## 改善箇所説明図

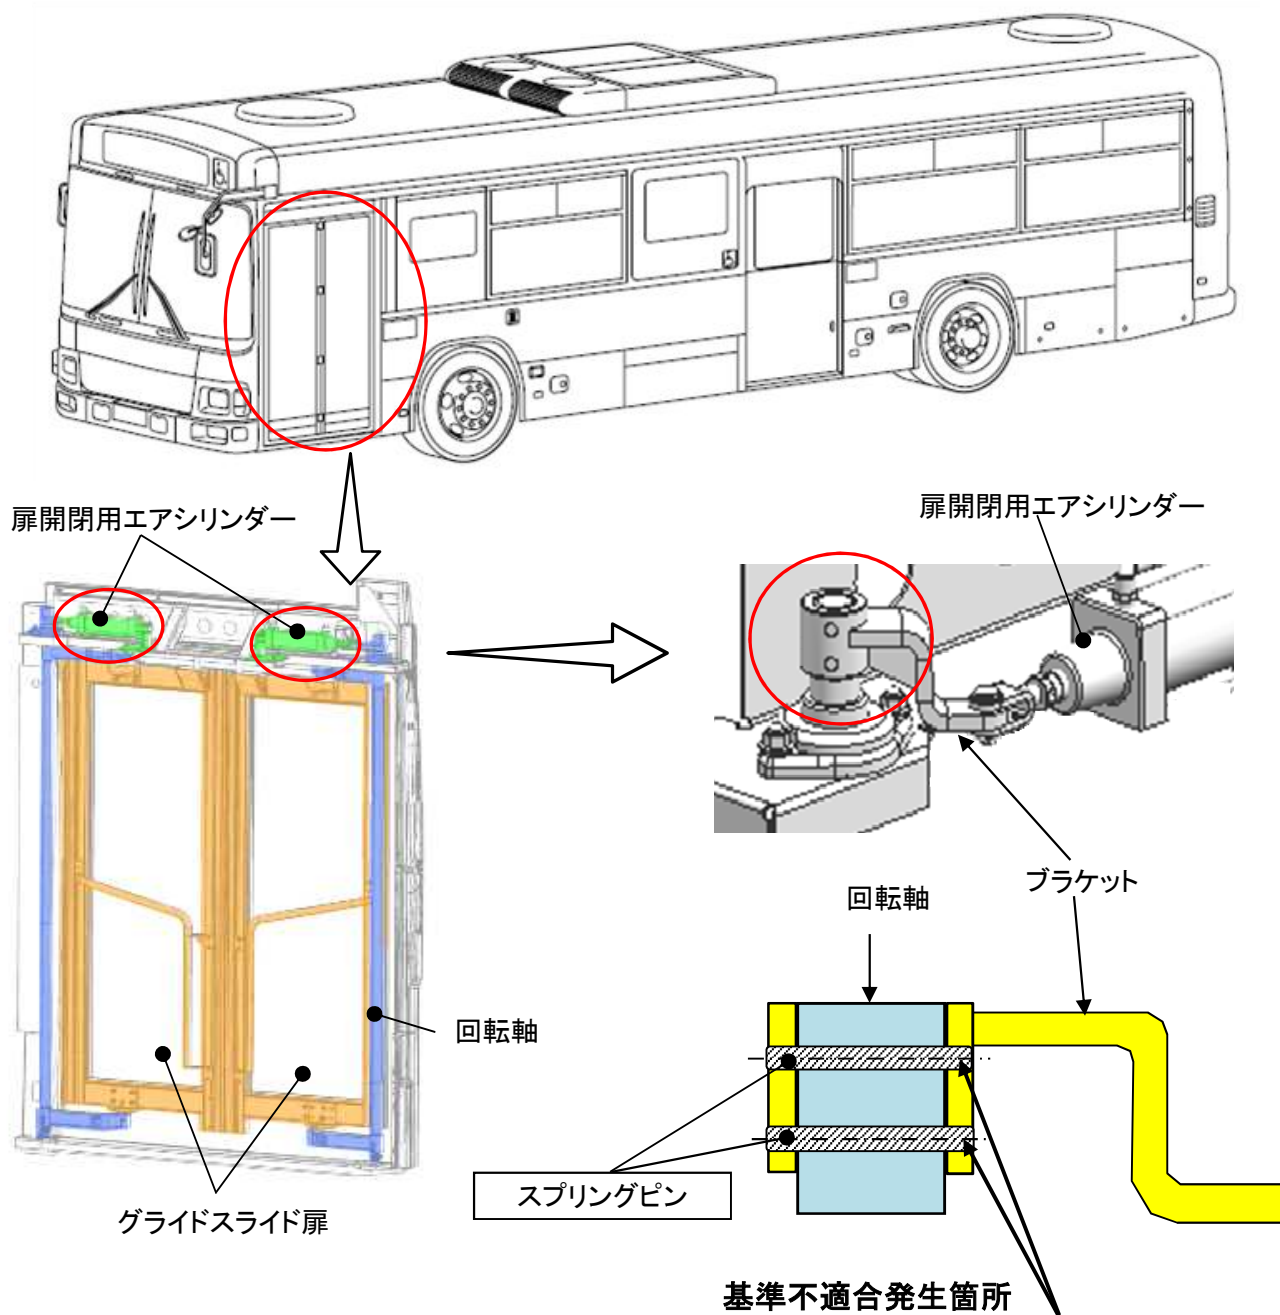
路線バスのグライドスライド扉において、扉開閉用エアシリンダーの力を伝えるブラケットと扉を開閉させる回転軸を固定しているスプリングピンに亀裂が発生するものがある。そのため、そのままの状態で使用を続けると、スプリングピンが折損し、最悪の場合、スプリングピンが2本ともに折損することで、走行中に扉が開く、または、運転者席からの扉の開閉操作ができなくなるおそれがある。

全車両、暫定措置としてスプリングピンを点検し、スプリングピンが抜け出し若しくは損傷があれば新品と交換する。なお、対策が決定次第、恒久対策品と交換する。

識別: 運転者席左側ドア開口部のシリアルナンバープレート付近に、桃色シールを貼付する。
